RN94 – Aménagement du carrefour de la Grande Boucle de Briançon

Bilan de la concertation inter-services

Aménagement du carrefour de la **Grande Boucle de Briançon**

La solution retenue

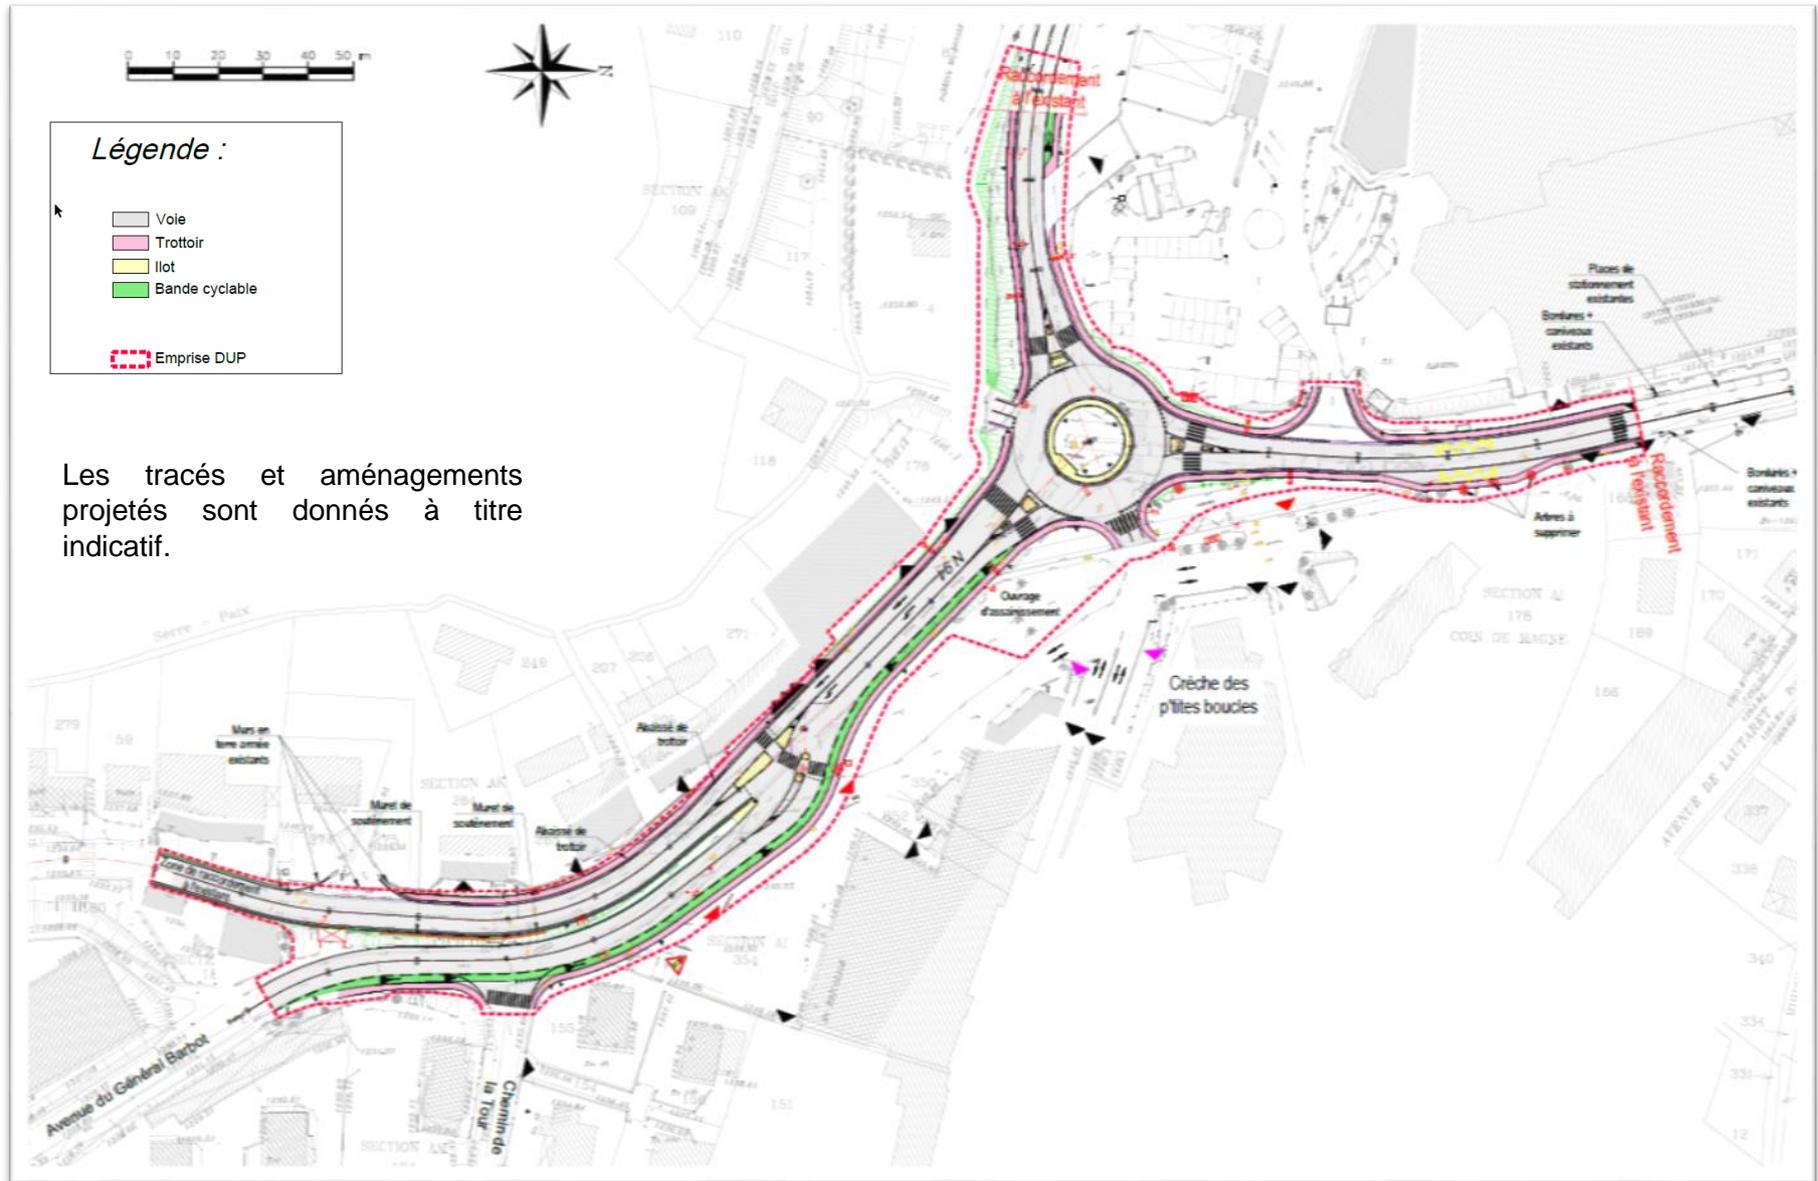
De plus, pouvez-vous clarifier le sens de circulation devant la crèche, car les flèches rouges et violettes positionnées sur le plan portent à confusion.

De plus, pouvez-vous clarifier le sens de circulation devant la crèche, car les flèches rouges et violettes positionnées sur le plan portent à confusion. Réponse : Les triangles rouges correspondent aux accès supprimés. Les triangles violet correspondent aux accès piétons. La circulation devant la crèche se fera à double sens pour permettre la desserte de la résidence "le Polygone".
